Република Србија
ГРАДСКА УПРАВА
ГРАДА КРУШЕВЦА
Одељење за урбанизам и грађевинарство, Крушевач
бр. 350-122/2020
датум: 10.11.2020. године

**ИЗВЕШТАЈ
О ОБАВЉЕНОМ ЈАВНОМ УВИДУ
нацрта измене и допуне Плана генералне регулације „Излетиште ЈАСТРЕБАЦ“**

*фотографија преузета са сајта ЈП „скијалиште Србије“

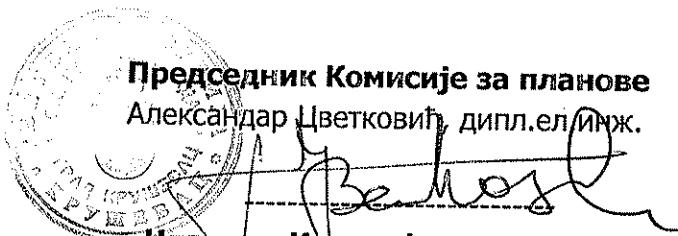
Жалба се односи на „...таку 5. у графичком приказу, односно 2.11 у текстуалном делу Плана,“ угрожавање биљног и животињског света, па и људи у селу Буци, стамбених објеката у близини потока, додатно угрожавање строго заштићене врсте птице која живи у близини потока- *Vodenkos /Cinclus cinclus/*, а није урађена никаква студија процене утицаја радова на популацију ове врсте птица, даље, идеја о ски стази на висини на којој се Јастребац налази је апсурдна, јер нема доволно снега, а природни и туристички потенцијал Јастребца не треба да иде у смjeru изградње објекта и прављења насеља...

Образложение: Претпостављам да се примедба првенствено односи на локацију скијалишта које је планирано у оквиру урбанистичке целине 5, у источном делу Плана генералне регулације. На овом простору је раније, 50-тих и 60-тих година прошлог века био изграђен ски- лифт са снежном стазом од 300m, тако да идеја да се на овој локацији формира зона скијалишта, није нова.

Посебна погдност је то што на овој падини не постоје значајније површине обрасле шумом, већ је су то у највећој мери самоникло дрвеће, шикаре и шиље.
